改善箇所説明図

不具合の内容

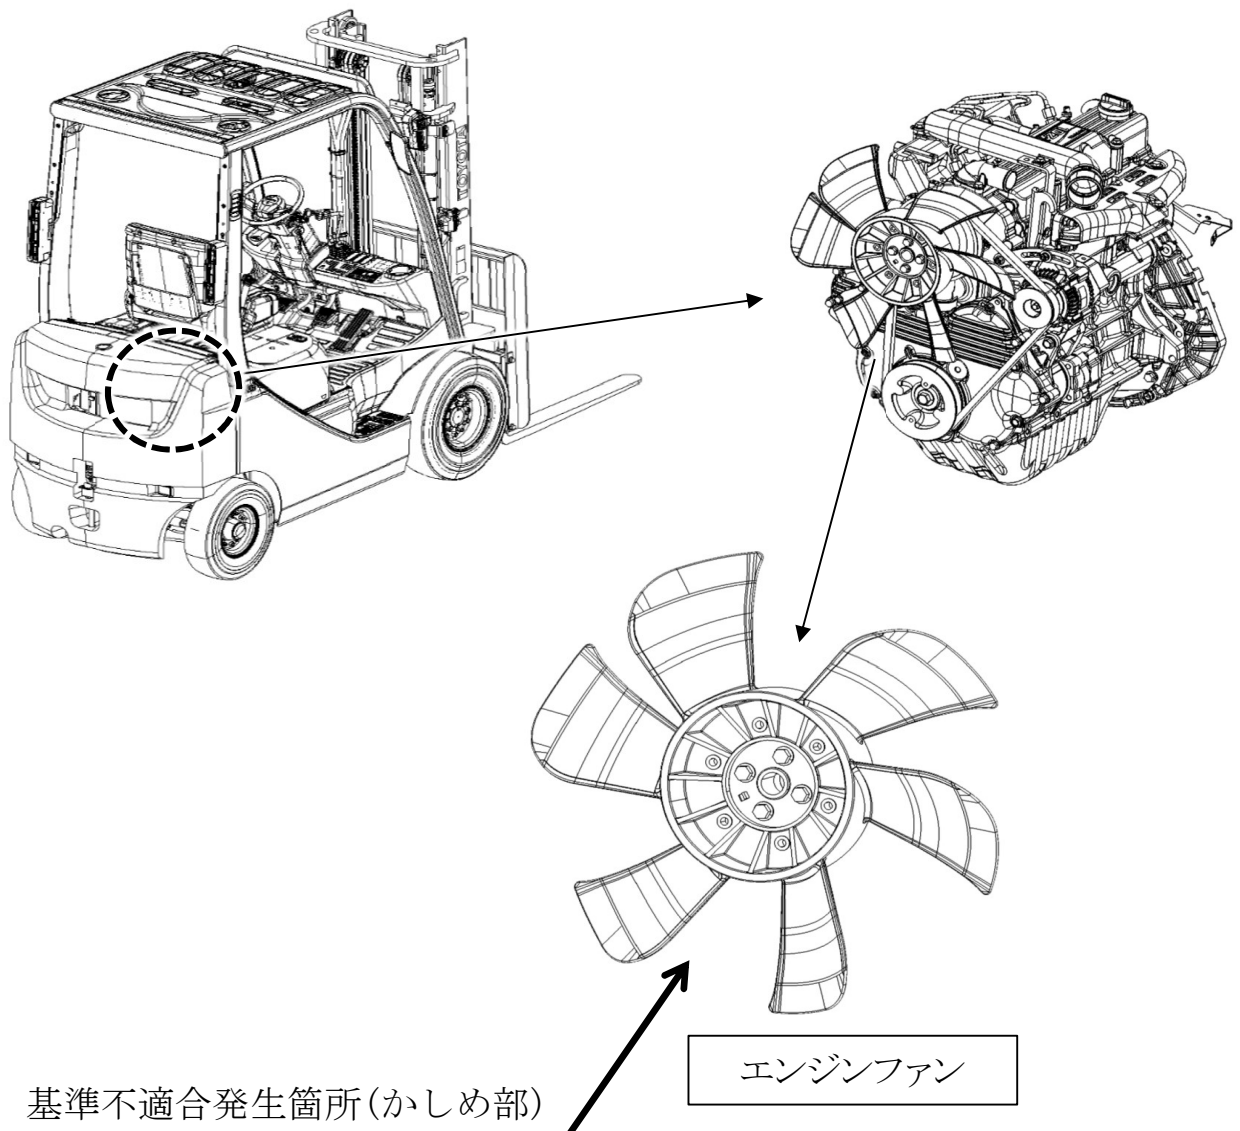
エンジン式フォークリフトのラジエーター冷却用エンジンファンの構成部品であるブッシュにおいて、生産ロット毎に設定する設備条件の設定不備により、かしめ量が不足しているものがある。そのため、ファン摺動時に異音が発生し、そのままの状態で使用を続けるとブッシュが破断してファンが脱落、エンジンがオーバーヒートし、最悪の場合、エンジンが破損するおそれがある。

全車両、エンジンファンを良品に交換する。

フロントプロテクターの前面にNo. 5 6 9 0のステッカーを貼付する。
